Сводка TPI

№: 2014909/4

Двигатель 2,0 л TFSI: горит контрольная лампа двигателя, ошибка по регулировочному клапану давления топлива

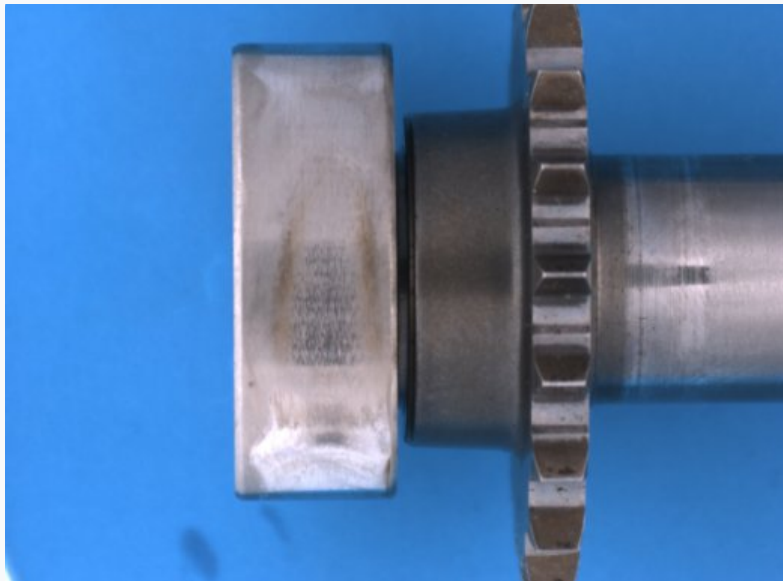
Из-за механического износа кулачка привода насоса высокого давления перестает достигаться необходимый ход поршня насоса и происходят колебания давления в рампе. Часто механический съём материала на кулачке приводит также к износу днища тарельчатого толкателя вплоть до полного развала.

В случае претензии снять насос высокого давления и тарельчатый толкатель. Визуально проверить кулачок привода, толкатель и насос высокого давления на отсутствие следов

износа. Заменить повреждённые детали. На складе оригинальных деталей имеются только модифицированные распредвалы.

Внедрение модифицированного распределительного вала впускных клапанов с номером оригинальной детали: 06F 109 101 В с номера двигателя:

Модифицированный распределительный вал: 06F 109 101 B
